PREVOST

BULLETIN DE GARANTIE

BG23-39

DATE :	Novembre 2023	SECTION :	18 CARROSSERIE
EXPIRATION :	Novembre 2025		
SUJET :	MODIFICATION DU JOINT D'ÉTANCHÉITÉ DE LA TRAPPE D'ACCÈS AU MÉCANISME D'ESSUIE-GLACE

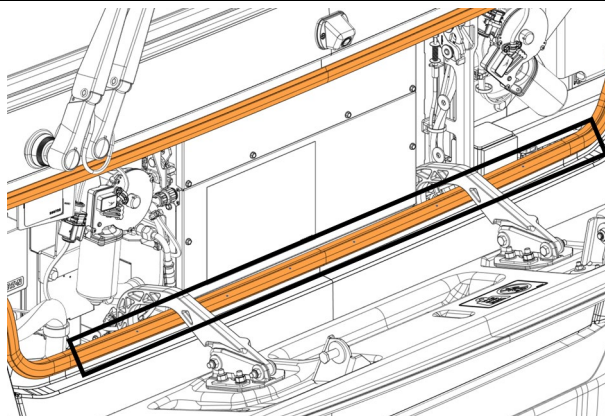
3. Localisation du joint d'étanchéité.

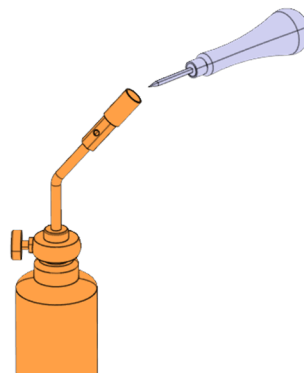
4. Repérer les trous d'évacuation du bas à poinçonner.

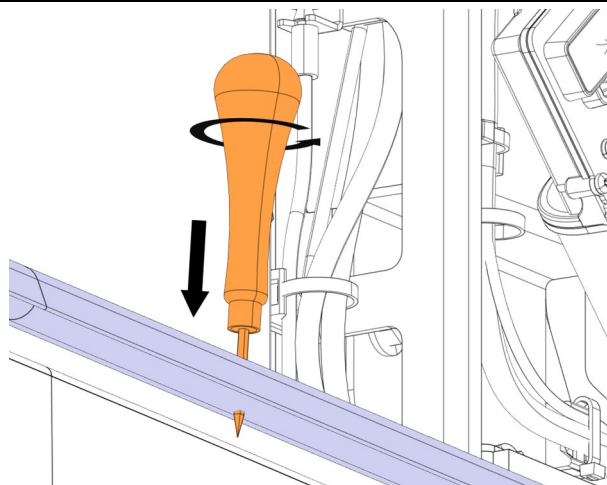
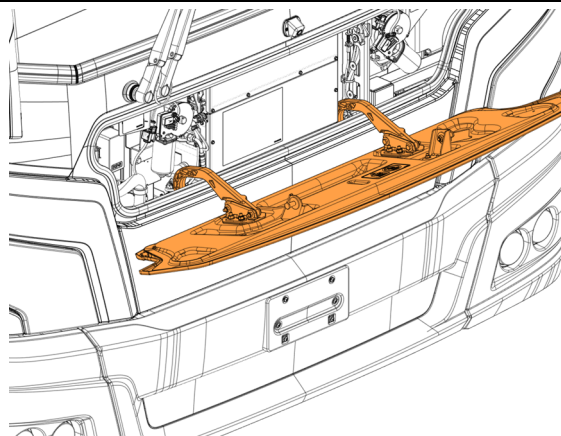
6. Utiliser les trous existants et poinçonner le joint d'un bord à l'autre et laisser fondre un trou en faisant de petits cercles pour s'assurer que le nouveau trou ne se referme pas.

Veillez à ne pas toucher la peinture avec le poinçon chaud. Placez une protection (plastique, bois, cuir) sous le joint lorsque vous percez avec le poinçon chaud afin d'éviter d'endommager la peinture.
